**AVENANT 5 À LA
CONVENTION DE PARTENARIAT**

**LA GESTION, EXPLOITATION ET ENTRETIEN DE
L'AMPHITHÉÂTRE DU COMPLEXE MULTIFONCTIONNEL
CULTUREL ET SPORTIF AINSI QUE DÉVELOPPEMENT ET
PROMOTION D'ÉVÉNEMENTS**

LISTE DES IRRÉGULARITÉS MINEURES ET MAJEURES - ADC

LOCAUX RESTAURANT AMPHITHÉÂTRE PLACE BELL

Pj : relevé d'arpentage
Cc : Claude Robert, AdC Inc.
Eve-Marie Le Fort, gestionnaire de contrat, Cité de la culture et du sport de Laval
Marcel Alexander, Président

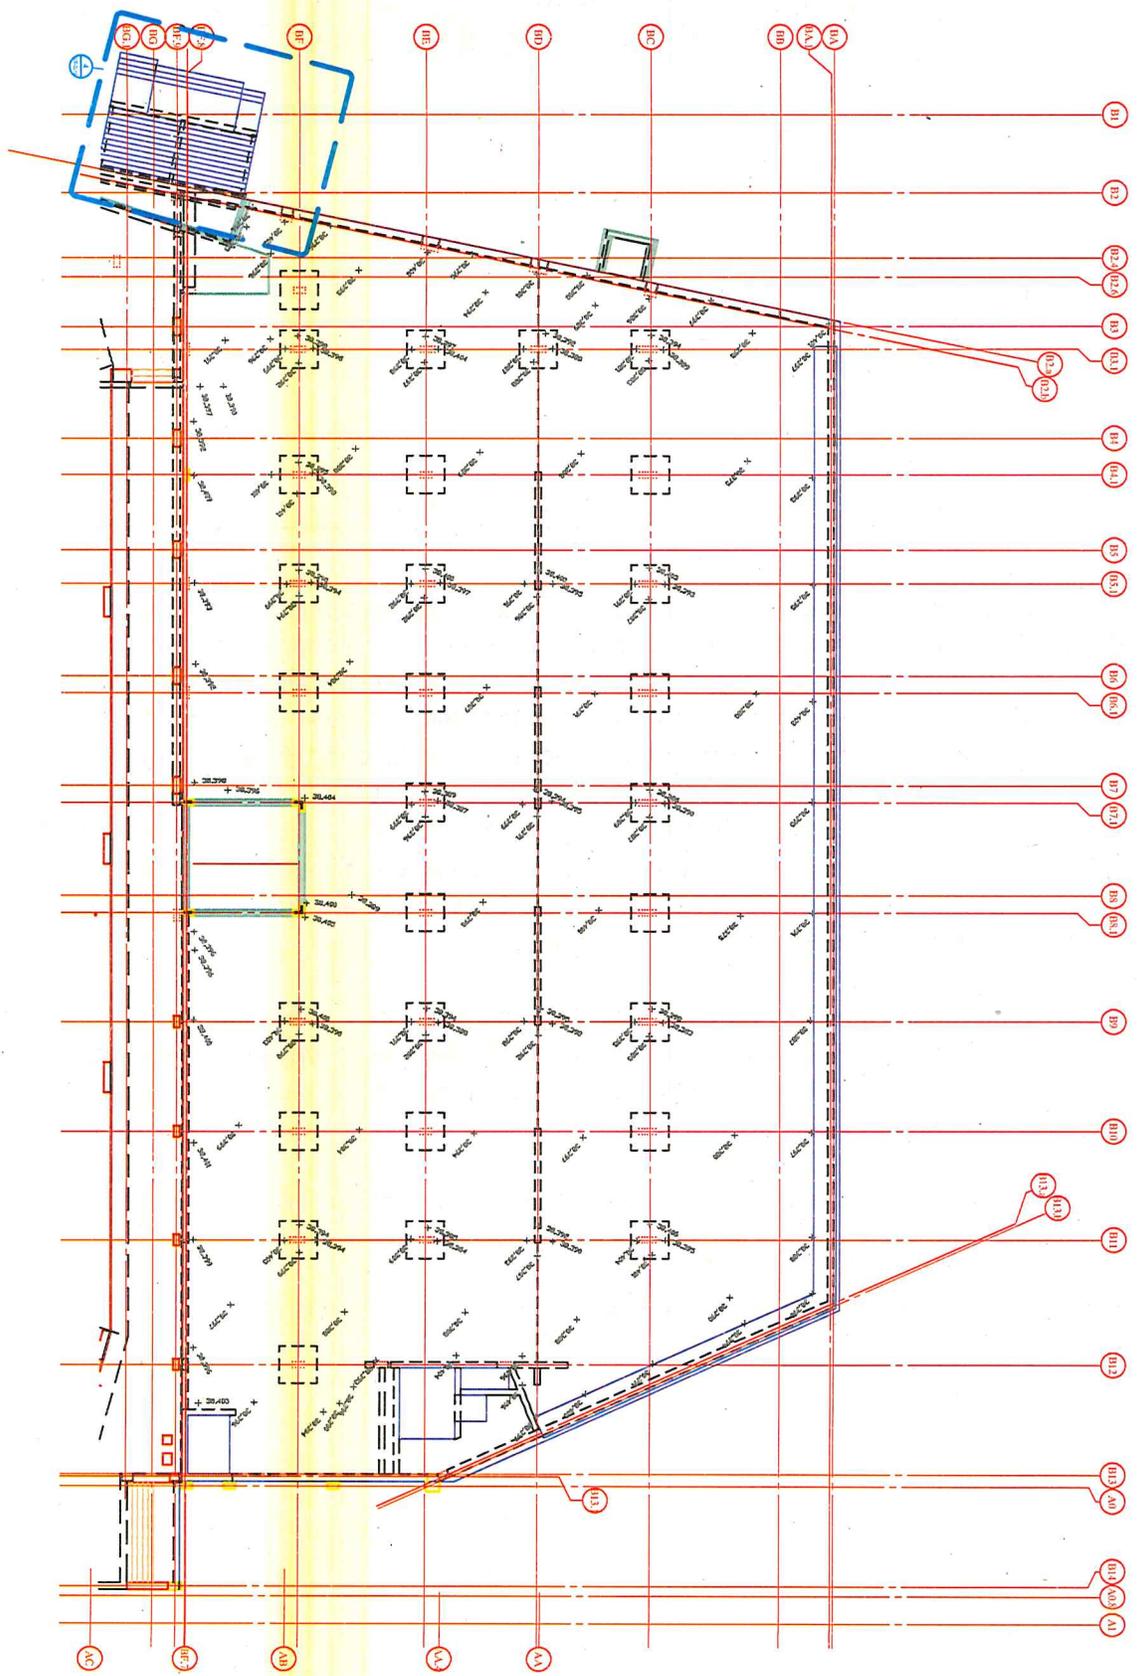
Concernant l'observation suivante : « *Plusieurs fissures observées dans les dalles de béton au RDC et 2^e étage; Effectuer les travaux pour corriger les fissures et livrer une dalle de niveau.* »

- La dalle sur pontage :
 - o Conçue suivant les exigences de la norme CSA S16-09.
 - o Critère d'inertie exigé au fournisseur de poutrelle correspond à L/600.
 - o Déflexion permise = 19 mm.
- Dalle structurale :
 - o La flèche permise est de L/360,
 - o Les poutres du secteur ont 9500 ou 5950 mm, représentant 26 et 16 mm de déflexion.

Un relevé d'arpentage en pièce jointe confirme le respect de ces déflexions. Aussi, nous avons constaté que les fissures supérieures à 16 mm ont été colmatées.
